**Asunto: Irregularidades en el expediente de modificación puntual del Plan General de Ordenación Urbana de Vitoria Gasteiz, referente al paseo del aeródromo y la avenida 8 de marzo para la implementación del último tramo para ampliar a Salburua el Sistema General Tranviario.**

- Que en el **apartado 2.3. Problemática** del documento **MEMORIA PARA APROBACIÓN INICIAL Modificación puntual estructural del Plan General de Ordenación Urbana de Vitoria-Gasteiz para ampliar a Salburua el Sistema General Tranviario** fechado en junio de 2020, **se describe la Problemática que da lugar a esta modificación del PGOU**

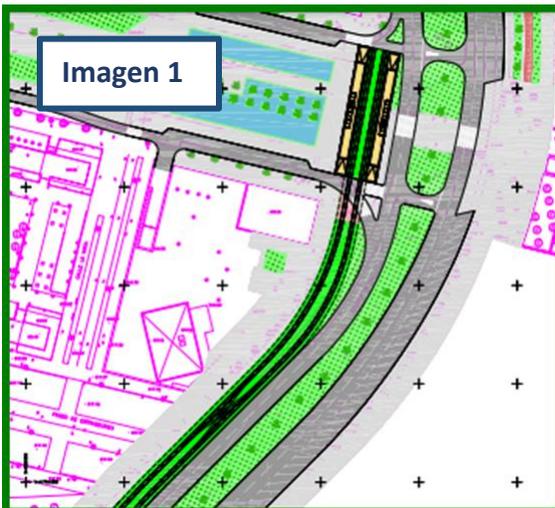
**1)** Al principio, **a lo largo de la calle Florida**, donde invade, primero, su mediana y la rotonda con la calle Angulema, calificadas globalmente como Sistema General de Transportes y Comunicaciones y pormenorizadamente como Espacio Libre.

**2) En las rotondas con la calle Budapest y con la calle Valladolid**, calificadas globalmente como Residencial y pormenorizadamente como Zona Verde.

**3) Al final, donde se desarrolla a lo largo del parque construido sobre la traza del antiguo aeródromo Martínez de Aragón, y a lo largo de la mediana de la Avenida 8 de marzo**, calificadas globalmente como Residencial y pormenorizadamente como Zona Verde, excepto al final del todo, donde se ubica la última parada, sobre un espacio calificado como Sistema General de Espacios Libres y pormenorizadamente como Parque Urbano”.

➤ Que es en este punto donde radica las irregularidades dado que:

Se engloban en un mismo expediente y con un mismo tratamiento 3 modificaciones de espacios (puntos 1, 2 y 3) completamente distintas por varias circunstancias:

- Los **espacios referidos en los puntos 1 y 2**, se hallaban recogidos en el **estudio informativo** presentado por ETS que fue sometido a evaluación de impacto ambiental, a exposición pública y por lo tanto se pudieron realizar alegaciones.

- Los **espacios referidos en el punto 3**, sin embargo, no figuraban en el **estudio informativo** ya que derivan de una modificación del proyecto inicial resultado de unas alegaciones realizadas por una asociación vecinal y por el ayuntamiento, para alargar el trayecto del tranvía que en el proyecto inicial finalizaba al final de la avenida 8 de marzo, antes Juan Carlos I, (Imagen 1) y que, tras recoger las alegaciones, el tranvía se adentra en 160 metros de esta avenida a través de 200 metros del paseo del aeródromo (Imagen 2 y 3).

- Los **espacios referidos en los puntos 1 y 2**, son en su mayor parte medianas ajardinadas y rotondas entre carriles de circulación, de escasa o nula utilización peatonal.

- Los **espacios referidos en el punto 3** son espacios peatonales y parques con una alta utilización peatonal.

En el proyecto inicial el tranvía tenía su última parada en el final de la Avenida 8 de marzo con un trazado sobre red viaria.

Tras la alegación del ayuntamiento, el trazado definitivo invade una zona peatonal y verde del paseo del aeródromo (en un tramo de 200 m de largo) y terminando en la mediana de la avenida 8 de marzo que en la actualidad es un parque urbano (en un tramo de 160 m de largo).

Que se realice de nuevo un informe de modificación en el que se detallen las alternativas de modificación para los espacios referidos en el punto 3: Paseo del aeródromo y Avenida 8 de marzo, con una descripción de ventajas e inconvenientes de cada una de las alternativas.

Que se realice de nuevo una toma de decisiones acorde con una descripción correcta de ventajas e inconvenientes de las alternativas de modificación ajustadas a los espacios referidos en el punto 3, Paseo del aeródromo y Avenida 8 de marzo.
